Název a evidenční číslo Stavby: III/1257 Polánka, most ev.č.1257-3	Číslo SO/PS / / číslo Změny SO/PS: 104/1	Číslo ZBV: 3
Název stavebního objektu/provozního souboru (SO/PS): Rekonstrukce silničních propustků		
Objednatel: Krajská správa a údržba silnic Středočeského kraje, příspěvková organizace Zborovská 81/11, 150 21 Praha 5 - Smíchov IČ: 000 66 001		
Zhotovitel: Společnost DD Praha		
Vedoucí společník Doprastav, a.s. Drieňová 27, 826 56 Bratislava, SR IČ: 31 333 320 podnikající v ČR pod označením Doprastav,a.s., organizační složka Praha K Zahradnictví č.ev.13, 182 00 Praha 8 IČ:492 81 429		
Společník Doprastav CZ s.r.o. K Zahradnictví č.ev.13, 182 00 Praha 8 IČ: 055 61 027

Změnový list

Dílčí změna 1: demolice a výměna propustku v km 1,492

Dílčí změna 3: výměna stávajících stropních desek propustku v km 1,021

VARIANTA 3 VÝMĚNA TROUBY
KOLMÁ ČELA
M 1:100

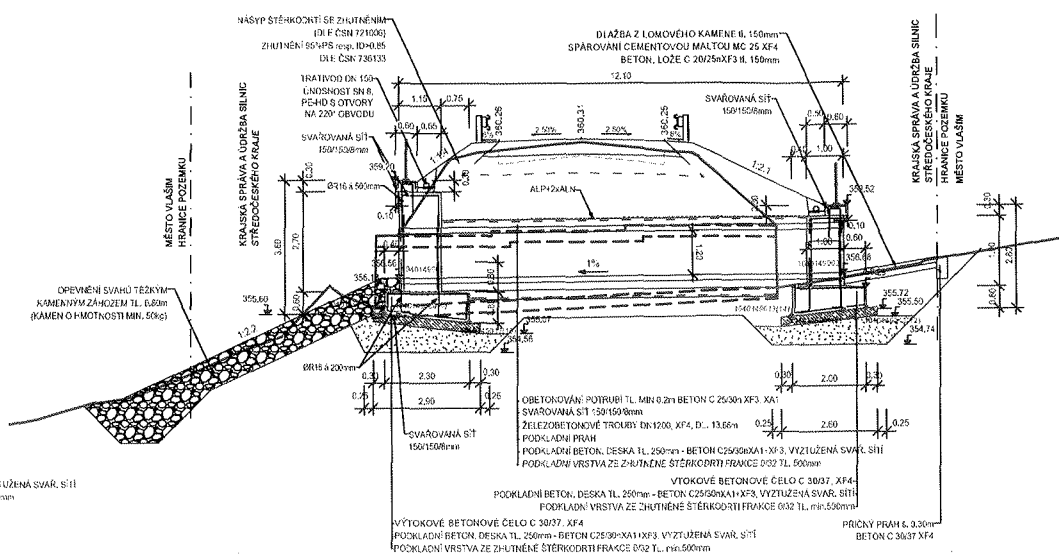
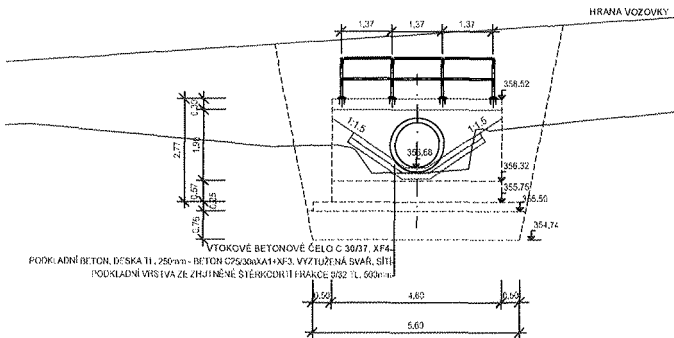
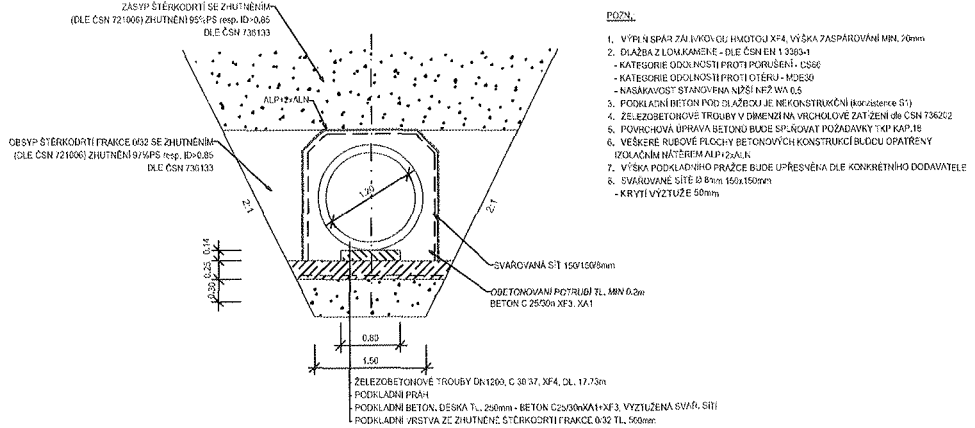
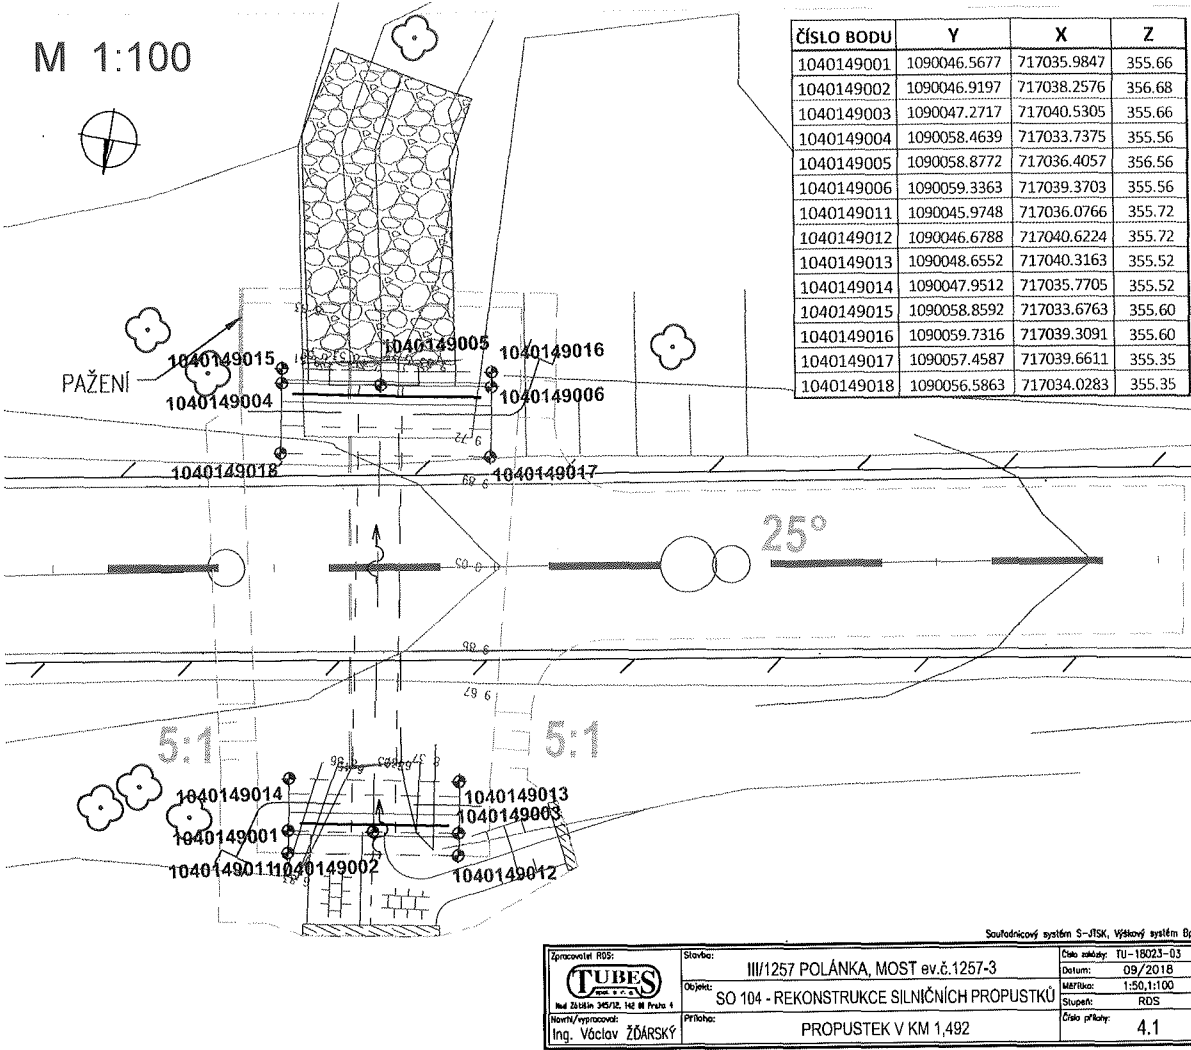
podrobné kontrole propustku v km 1,492 byl konstatován jeho havarijní stav. Po zahájení výkopových prací byly shledány desky v relativně dobrém stavu, nicméně opěry se rozpadaly. Zaznamenán byl i vzájemný posun desek do levé strany. S ohledem na stav propustku byla ze strany TDI doporučena výměna všech částí (doklad 08 - SD č.1). Varianty návrhu propustku byly projektantem zaslány v předstihu a předloženy dne 23.5.2019 na KD (doklad 09 KD č. 9), kde byl schválen finální návrh. (doklad 10 PD propustek v 1,492 km, doklad 10 a). Uvedenou skutečnost dokládá fotodokumentace (doklad 11)

Sdělení projektanta č. 5

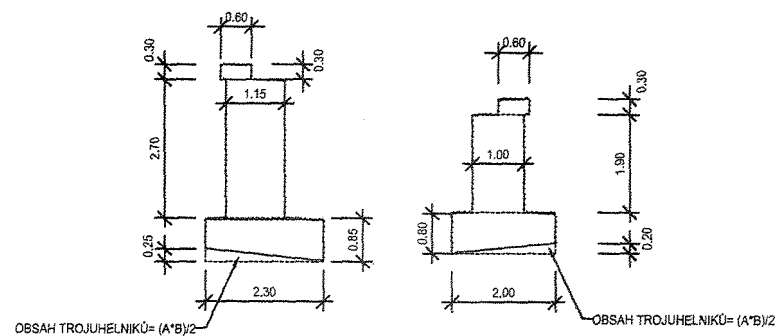
- a) k propustku km 0,604 - nahrazení žlabu z příkopových tvárnic vsakovacím trativodem s děrovaným drenážním potrubím DN 150**
b) k propustku km 1,021 – zdůvodnění výměny stávajících železobetonových stropních desek

Add a) Projektant nemá námitek proti odvodnění srážkové vody z vozovky a ze silničního svahu drenážním trativodem s potrubím DN 150, který bude proveden nad římsou žel. bet. čela na výtokové straně propustku v km 0,604. Trativod bude pokračovat za temenem opěrné gabionové zdi na obě strany od čela propustku a bude vyústěn do kamenného pohozy, který bude zřízen za oběma konci gabionových zdí. Trativod bude vyložen separační a filtrační geotextilií (boční stěny a dno) a výplňové kamenivo trativodu fr. 8/32 bude dosypáno na úroveň svahu násypu. Gabionová zeď je tzv. měkkou konstrukcí, a proto by byl žlab z příkopových tvárnic náchylný k popraskání. Příkopový žlab je také náročnější na údržbu než drenážní systém.

Add b) Návrh rekonstruovat stávající železobetonovou stropní desku na vtokové části propustku v délce 3,75m x šířce 1,60m byl proveden na základě zjištěných skutečností po odhalení propustku. Po odstranění stávající vozovky nad propustkem v km 1,021 byl zjištěn havarijní stav tří betonových stropních desek. Byl nalezen otvor mezi deskami, odhalená a zkorodovaná betonářská nosná výztuž. Z těchto důvodů bylo navrženo stávající desky odstranit a nahradit je jednou železobetonovou monolitickou stropní deskou tl. 0,250m navrženou na světlost propustku 1m a na zatížení návrhovou nápravou TNV.

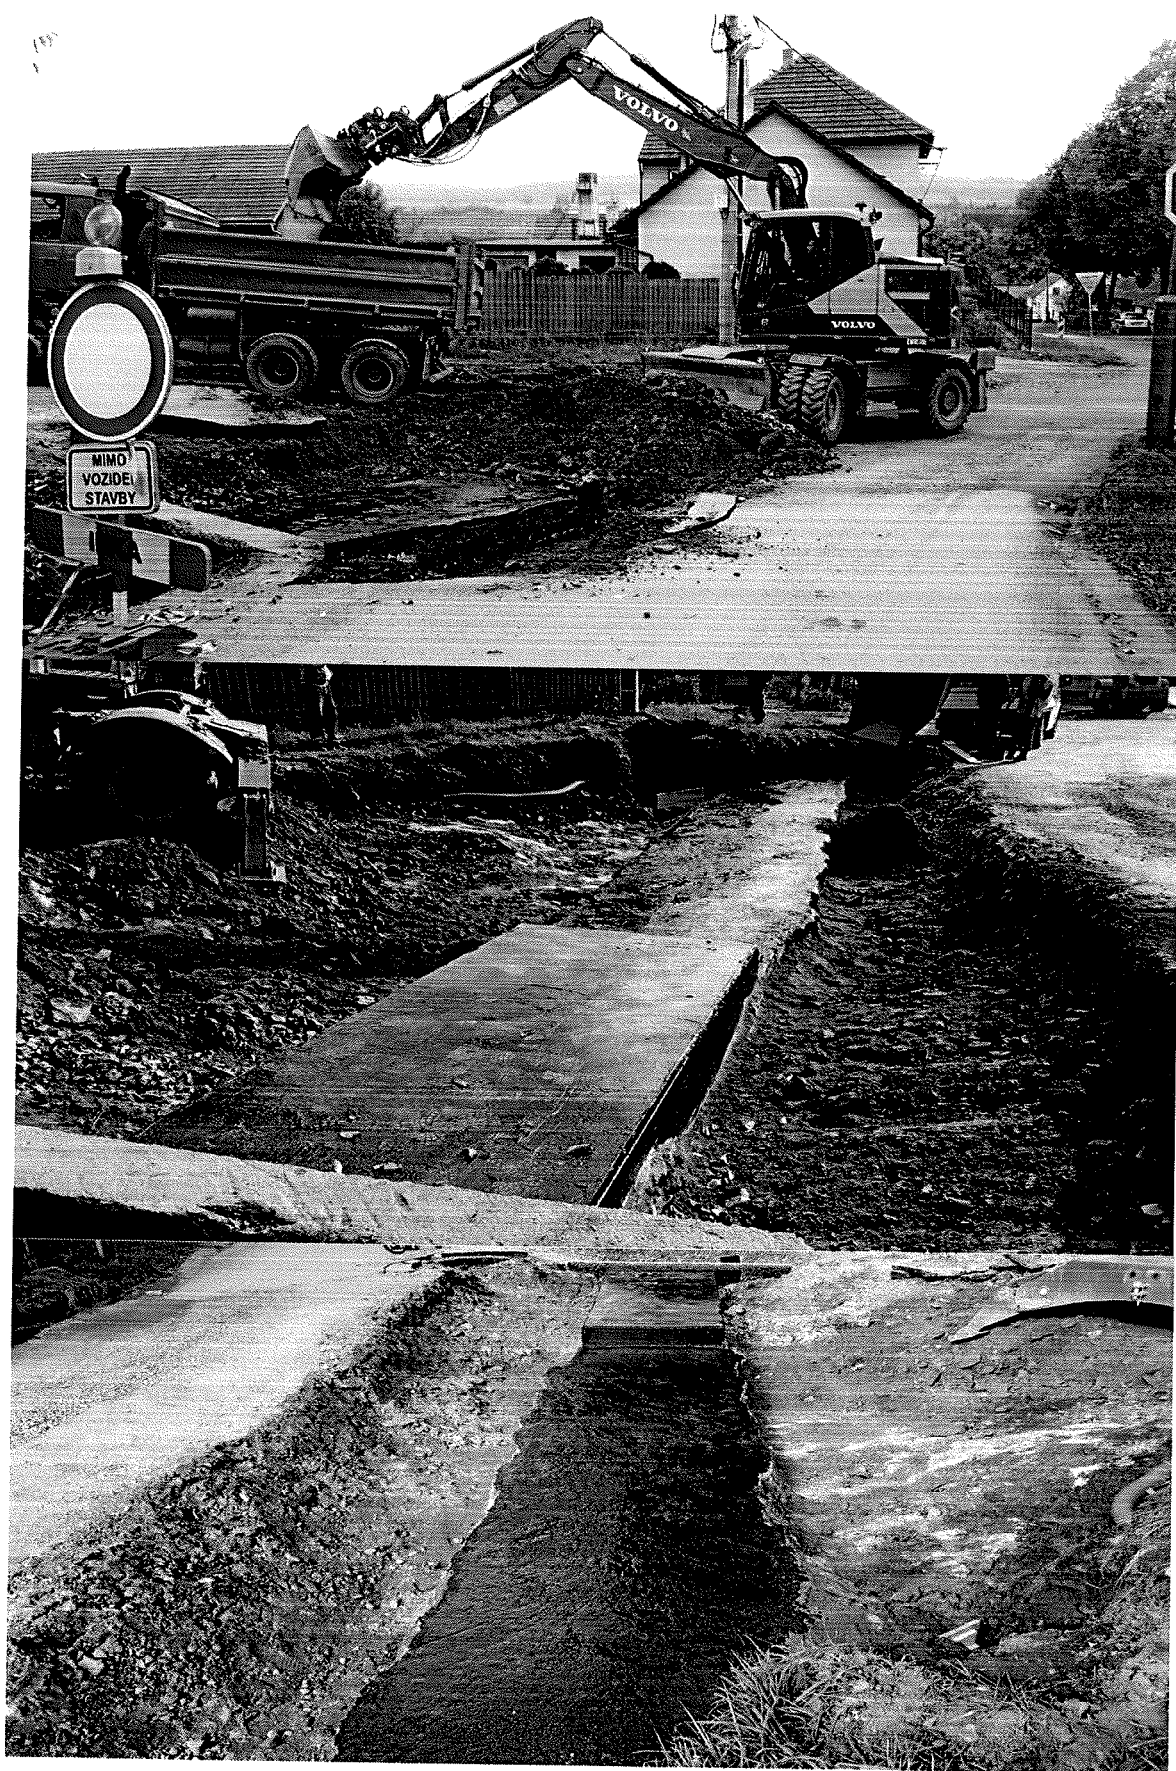
podrobné kontrole propustku v km 1,021 byl konstatován havarijní stav 3 kusů žb stropní desky na vtokové části. Byl nalezen otvor mezi deskami, odhalená a zkorodovaná betonářská výztuž. Z těchto důvodů bylo navrženo stávající desky odstranit a nahradit je jednou žb monolitickou stropní deskou tl. 0,250 m navrženou na světlost propustku 1 m a na zatížení návrhovou nápravou TNV. S ohledem na tyto skutečnosti bylo ze strany projektanta RDS navržena tato výměna (doklad 12). Projektant zaslal PD nového propustu (doklad 15) a její provedení je patrné z fotodokumentace (doklad 16)
